חוות דעת הנדסית

המזמין:	וועד הבית
כתובת הנכס הנבדק:	רחוב [REDACTED] כפר יונה
תיאור המבנה:	בניין מגורים בן 8 קומות
המוכר/ הקבלן:	[REDACTED]
תאריך הביקורת:	24.5.18
נותן חוות הדעת:	[REDACTED]

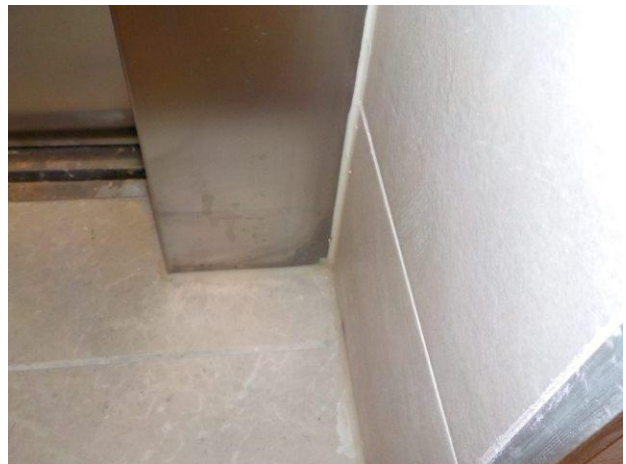
תא מעלית (דופן התא, הדלת או המלבן) מוכתם או שרוט. לדוגמא:
 הכתמה בדלתות:
 - קומה 8.

מלבני מעליות:
- קומה 7.

דרוש: הסרת הפגמים או החלפה.
עלות משוערת:

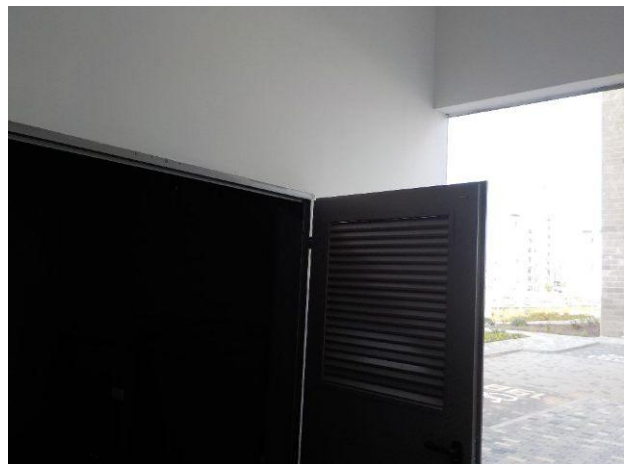
בתא האשפה חסר רשתות בפתחי אוורור.
זאת בניגוד לסעיף 6.12 (ה) לתקנות התכנון והבנייה:

דרוש: התקנת רשתות על חלונות.
עלות:

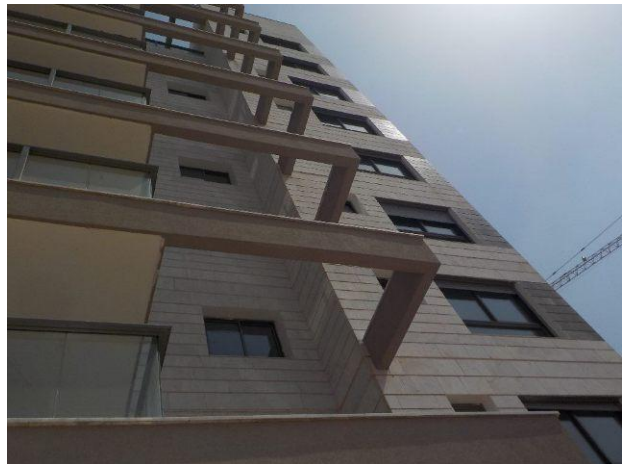
באזורים הבאים לא קיימת שן מדלף (אף מים) בתחתית התקרה:

דרוש: עיבוד שן מדלף בתחתית רצפות המרפסות או לחלופין התקנת פרופיל דקורטיבי.
 עלות:

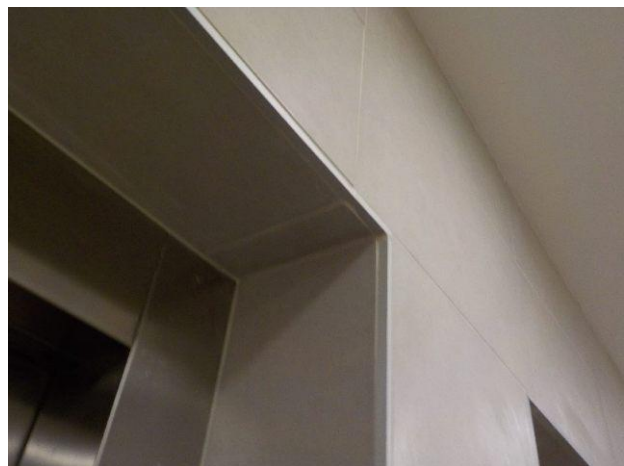
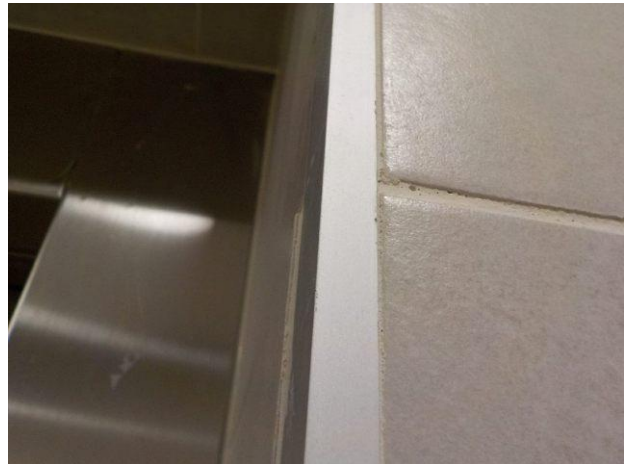
ב. אביזר קצה
 ביציאה לחניון עילי צד מערב חסר אביזר קצה בסף דלת. אביזר זה מגן על קצוות הקרמיקה הגלויים משבירה ומהווה גימור מקצועי כמקובל.

דרוש: התקנת אביזר קצה מאלומיניום. עלות: 600 ₪

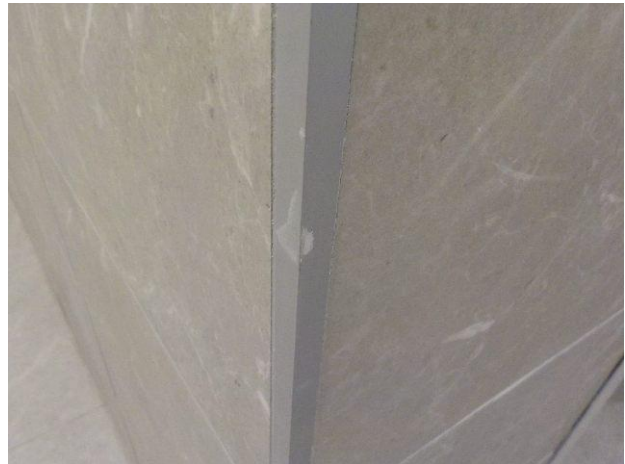
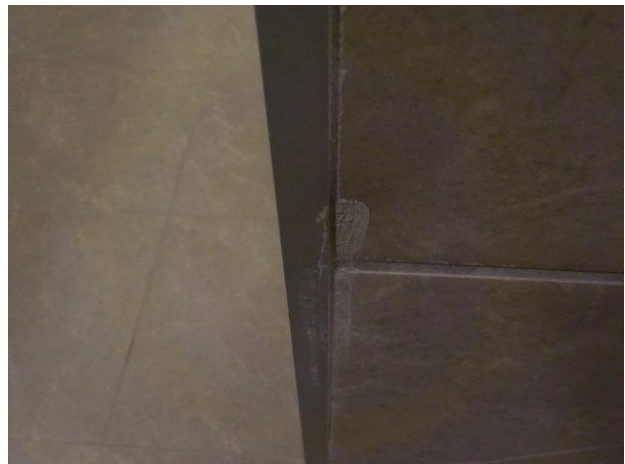
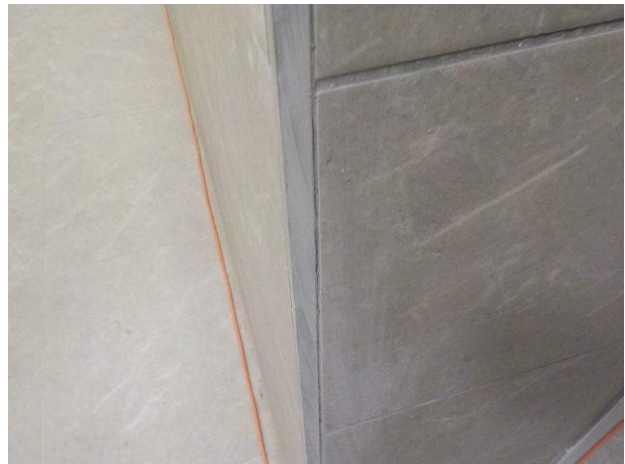
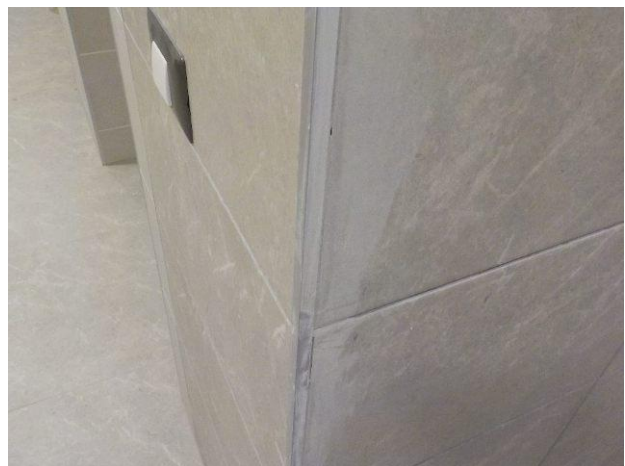
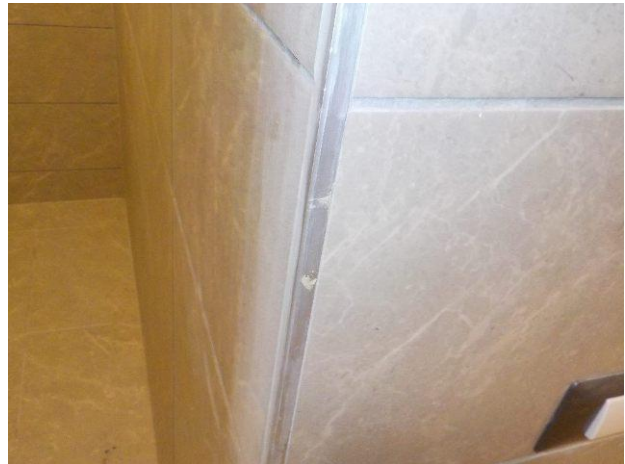
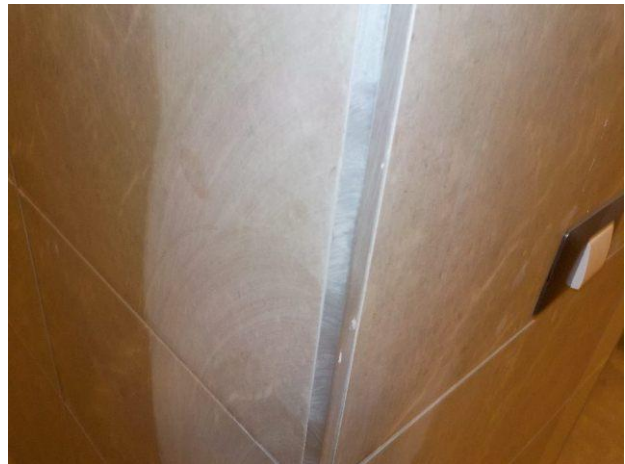
ב. פרופילים דקורטיביים פגומים
בכל קומות הבניין הובחנו פרופילים דקורטיביים פגומים. לדוגמא:
- לובי קומת קרקע.

דרוש: החלפת הפרופילים הפגומים.
עלות:

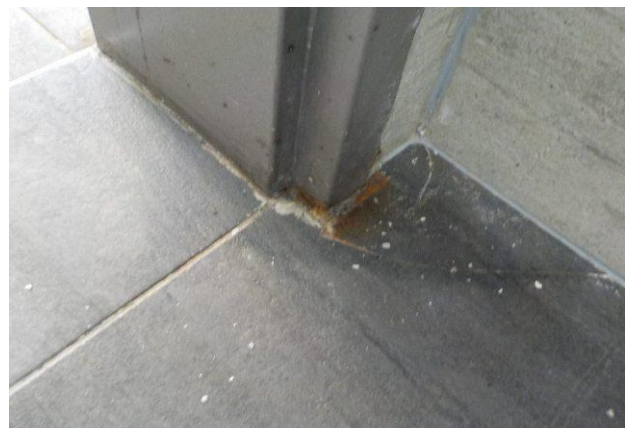
א. ברגים חשופים
הובחנו ברגים חשופים בדלת כניסה.

הדבר מנוגד למפמ"כ 263.2 לדלתות כניסה ראשיות, סעיף 203, ציטוט:

דרוש: הסתרת הברגים עפ"י הנדרש.
 עלות:

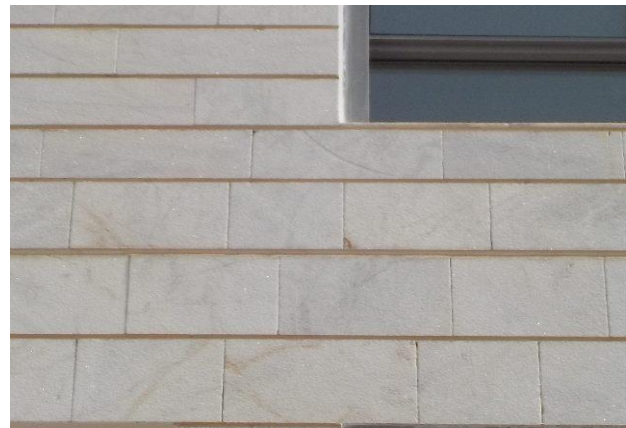
בהיקף הבניין התגלו הליקויים הבאים:
תיקונים: אבני חיפוי בהם התבצעו תיקונים שאינם אסתטיים ומשפיעים על מראה החיפוי. לדוגמא: חומה צד צפון.

דרוש: ביצוע תיקון בדבק שיש בגוון מתאים, ללטש ולמרוח סילר. על התיקון להראות כחלק מהאבן הטבעית.

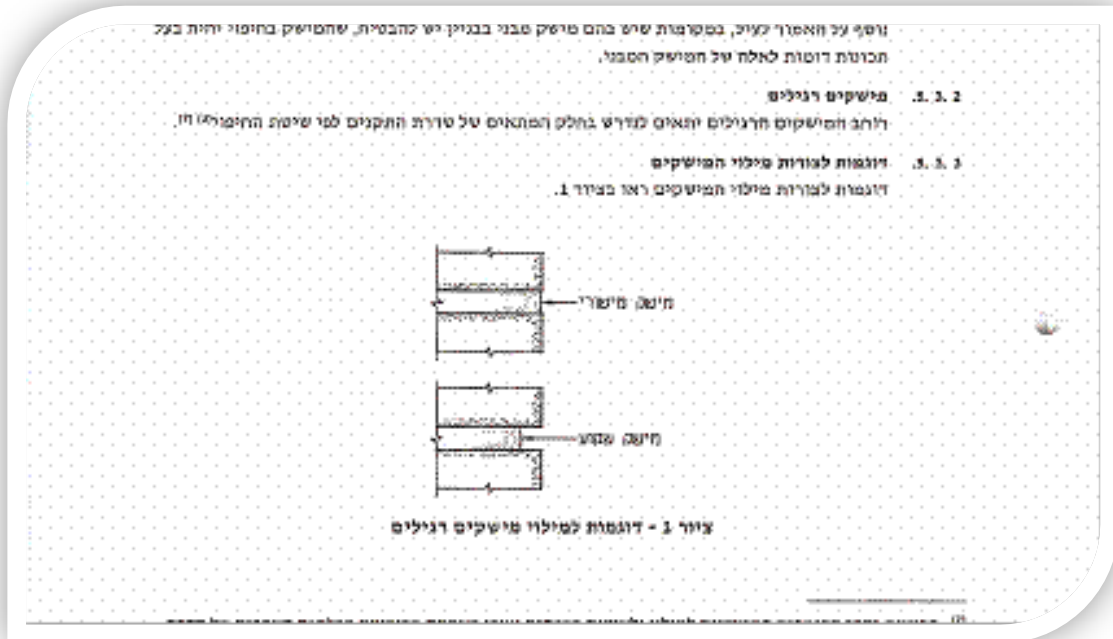
באזורים פזורים מערכת החיפוי מתחילה מעל מפלס הרצפה בניגוד לכללי הביצוע לפיהם על החיפוי להתחיל מתחת למפלס הרצפה ובניגוד לשאר הקירות במבנה. לדוגמא:
 - פינה דרום מזרחית קומת קרקע.

דרוש: הוספת שורת לוחות אבן על מנת שהחיפוי יתחיל מתחת למפלים הקרקע. בתום החיפוי יש לאטום בין הלוחות לקיר.
 עלות:

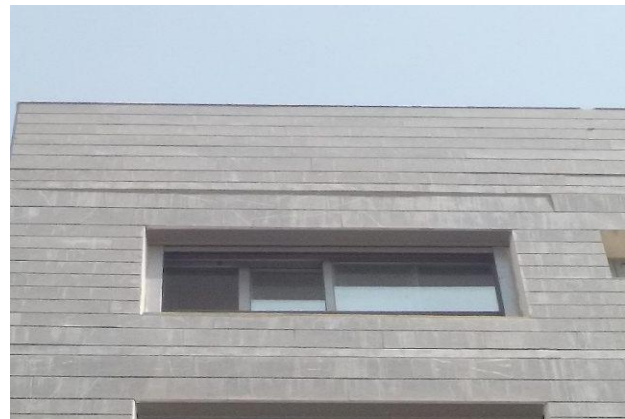
ב. מילוי לקוי
 מילוי המישקים במקומות הבאים בוצע באופן גס הגולש מעל פני האריח במקומות מסוימים ושקוע במקומות אחרים. הדבר יוצר מראה גס ובלתי אסתטי:
 - קופינג גג צד דרום.

דרוש: חירוץ המילוי באזורים הנ"ל וביצוע מחדש באופן אחיד ואסתטי.
עלות:

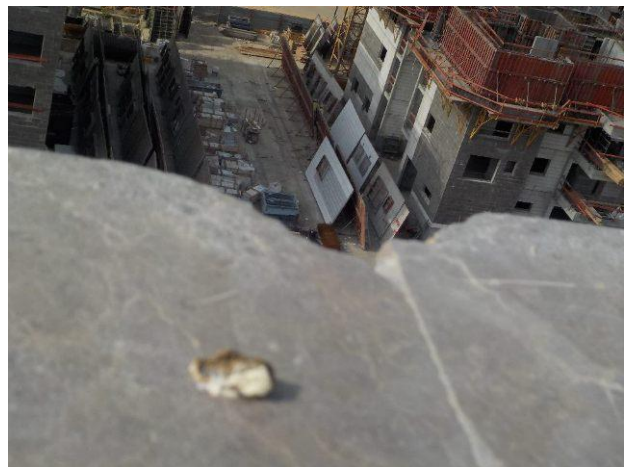
- א. זוויתנים חסרים
- חסרים זוויתנים בתחתית השורה התחתונה. לדוגמא:
- ג. -

- תחתית מסתורי כביסה.

דרוש: התקנת זוויתנים במקומות הנדרשים עפ"י ת"י 2378 ומפמ"כ 378. הדבר דורש הסרת לוחות אבן באזורים אלו.

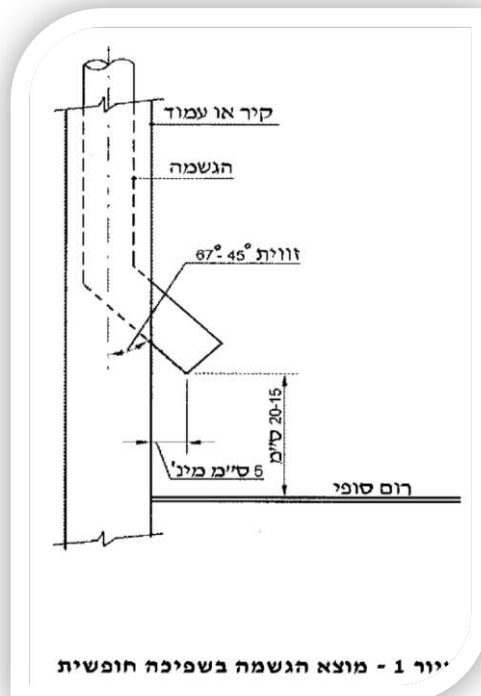
נקודת השפיכה של המרזבים הבאים אינה מותקנת בזווית הנדרשת בתקן (45 עד 67 מעלות).
- צד מזרח.

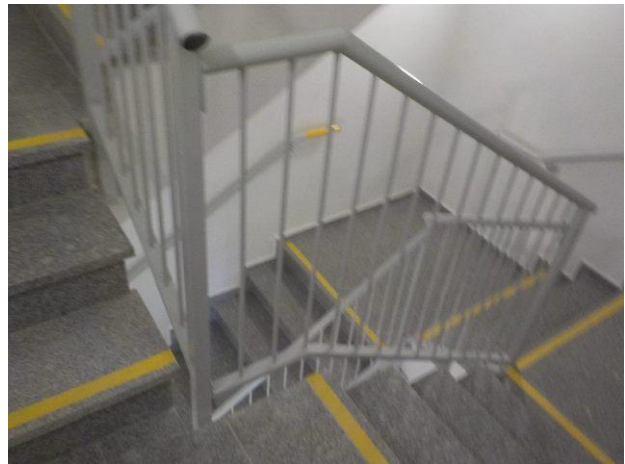
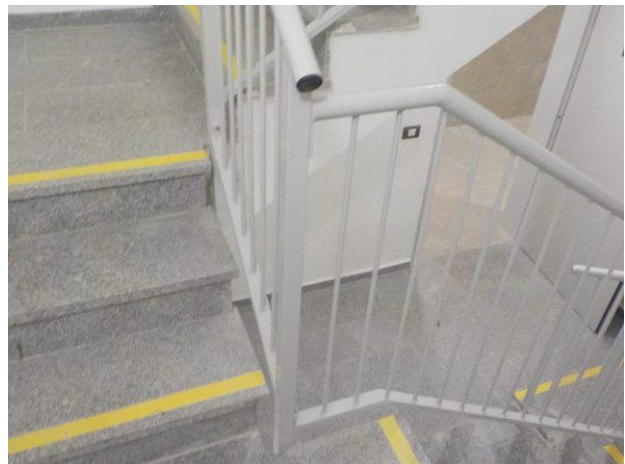
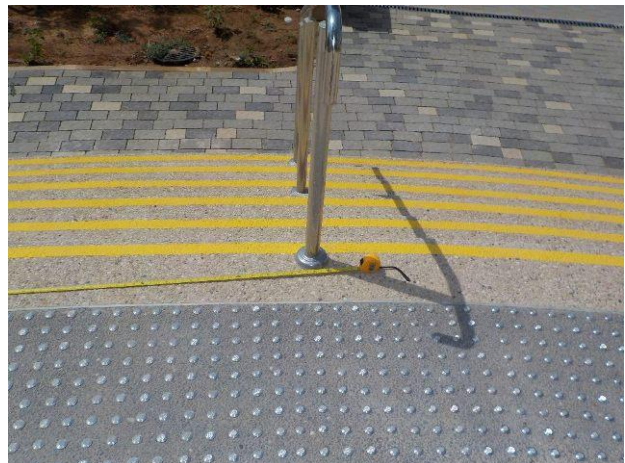
א. מעקה אופקי
חדר מדרגות קומה 1: במהלך מדרגות קיים מעקה אופקי בגובה 95 ס"מ.

חדר מדרגות קומה 1/2 : במהלך מדרגות קיים מעקה אופקי בגובה 97 ס"מ.

חדר מדרגות קומת קרקע: במהלך מדרגות קיים מעקה אופקי בגובה 96 ס"מ.

חדר מדרגות קומה 1/2- : במהלך מדרגות קיים מעקה אופקי בגובה 95 ס"מ.

על פי ת"י 1142 על המעקה שבפודסט להיות בגובה מינימאלי של 105 ס"מ.

דרוש: השלמה לגובה 105 ס"מ.
 עלות:

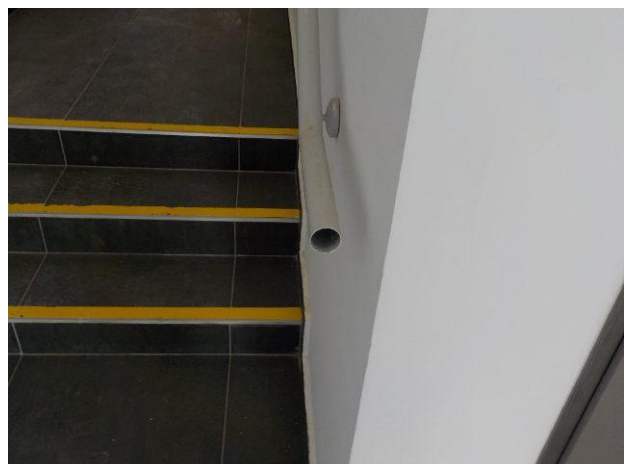
א. מפתח רחב מדרגות חוץ בכניסה לבניין מרחוב [REDACTED] במפתח של כ- 3.30 מ' ללא מעקה אחיזה במרכז.

דרוש: התקנת בית-אחיזה במרווח מתאים.
עלות:

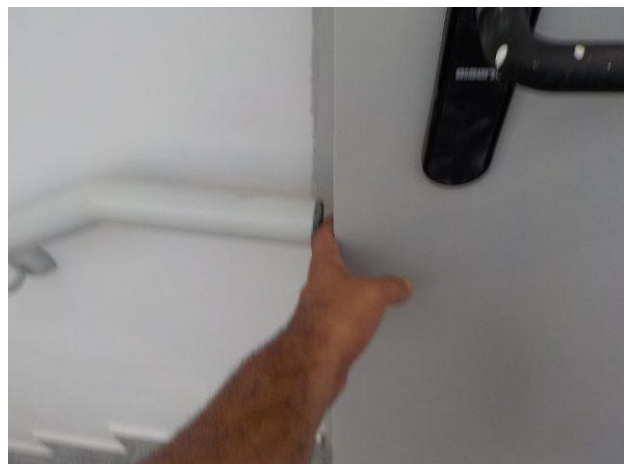
א. מאחז יד קרוב מידי לאגף דלת חדר מדרגות ועלול "לצבוט" אצבעות בעת פתיחה/סגירה של אגף הדלת. לדוגמא: חדר מדרגות קומה 8.

דרוש: קיצור מאחז היד וצביעה.
עלות:

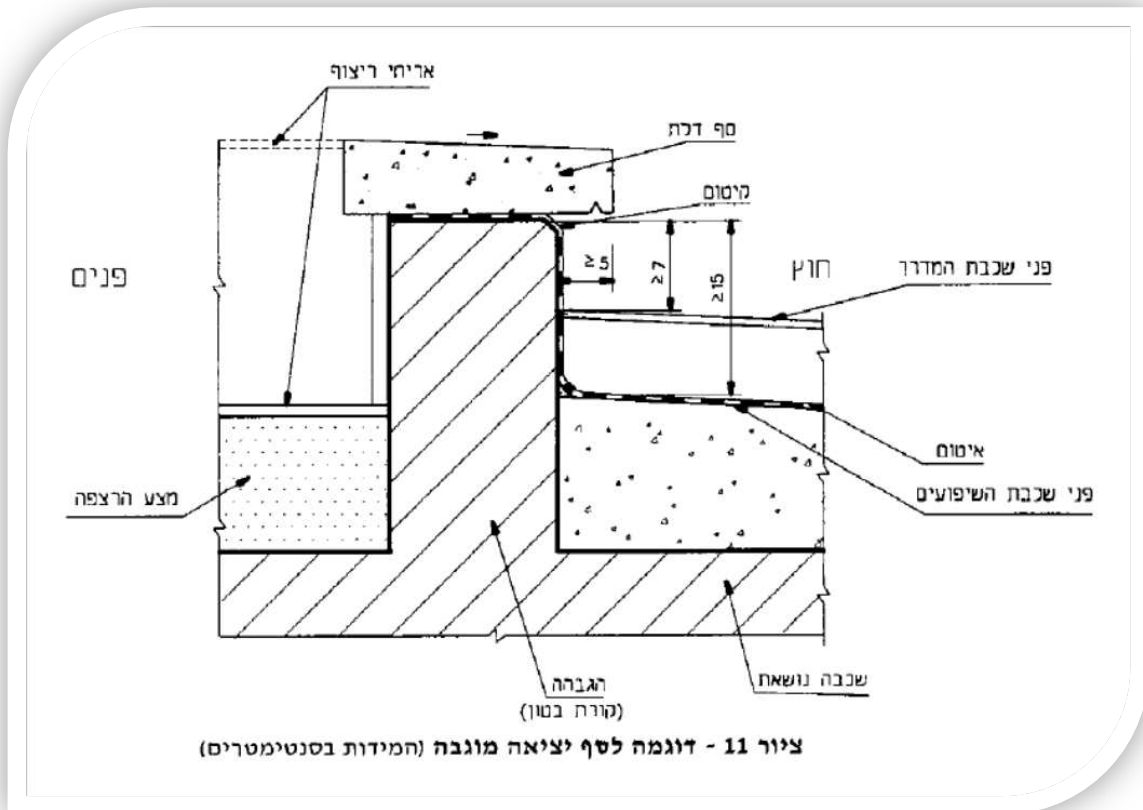
א. שקע לרולקה גג עליון: בקירות מעקה הבטון, לא בוצע שקע בקיר מעקה על מנת ליצור רולקה ואטימה שלמה בין הקיר לאיטום.

דרוש: סיתות שקע בהיקף קיר המעקה.
 עלות:

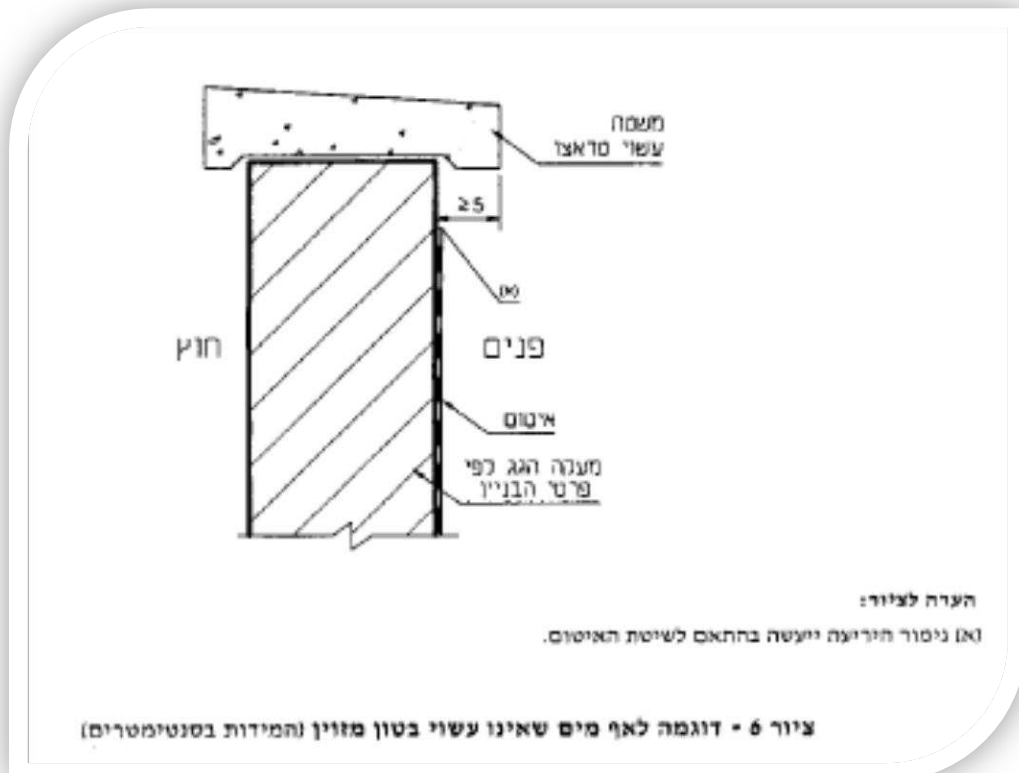
א. קופינג צר ללא אף מים
היקף מעקה גג: נדבך הראש עשוי מאבן שאינה רחבה דיו לביצוע שן מדלף (אף מים)

דרוש: התקנת אריחי שיש עם שן מדלף משני צדדיהם.
עלות:

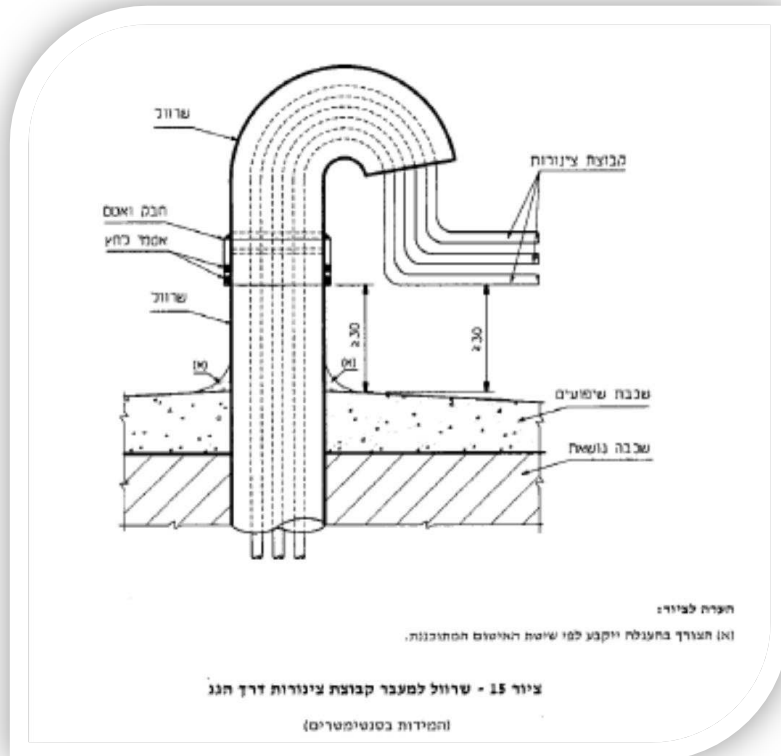
דרך הגג עוברת צנרת שקוטר קטן מ- 2" וזאת ללא שרוולים שקוטרם גדול מ- 2" כנדרש בת"י 1752
חלק 1 סעיף 3.2.5.2.
- גג, 4 צינורות.

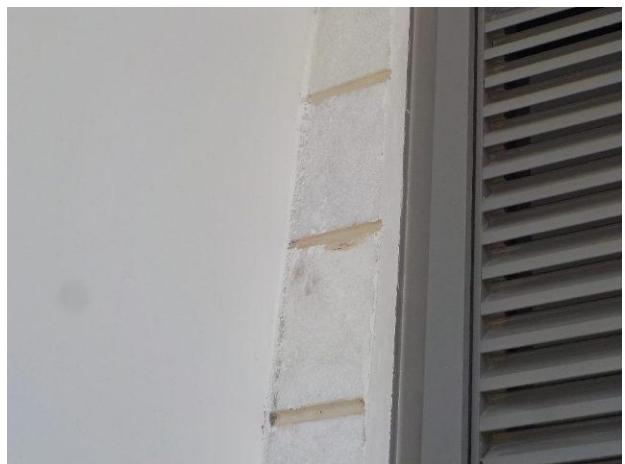
א. חומרי בנייה (ח' מדרגות)
 כללי: קיימים שאריות חומרי בנייה וכתמים בחדרי מדרגות.

דרוש: סקירה סביב הבניין וניקיון יסודי.

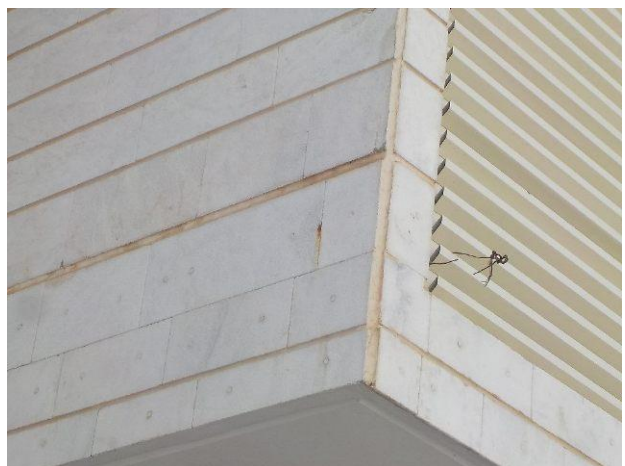
ב. חומרי בנייה (חיצוני)
 קיימים שאריות חומרי בנייה וכתמים מסביב לבניין על גבי חיפוי חוץ:
 - רחבת כניסה לבניין.
